IKE 339 / KE 680-1-2T

Probleme mit dem Ablauf des Abtauwassers

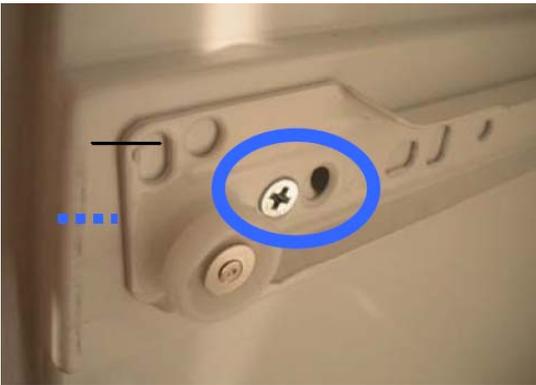
Bei den in der obenstehenden Tabelle aufgeführten Kühlgeräten kann es unter bestimmten Umgebungs- und Aufstellbedingungen zu übermäßiger Kondensatbildung kommen. Das Abfließen des Kondensats über das Ablaufloch kann daher problematisch sein.

Dieser Fehler kann auftreten, wenn die Führungen der Kühlschrankschublade zu weit hinten angebracht sind. Die Schublade berührt dann den Boden des Kühlraums und verhindert damit, dass das Tauwasser während des Abtauvorgangs im Kühlschrank in das Ablaufloch fließen kann

FALSCH - Führungsschiene im ersten Loch

Zur Lösung dieses Problems müssen die Führungsschienen einfach in einer anderen Position befestigt werden.

1. Prüfen, ob die Führungsschienen im ersten Loch befestigt sind.
2. Die Schrauben entfernen und die Führungsschienen erneut im zweiten Loch (weiter außen im Verhältnis zum Kühlraum) befestigen.

RICHTIG - Führungsschiene im zweiten Loch
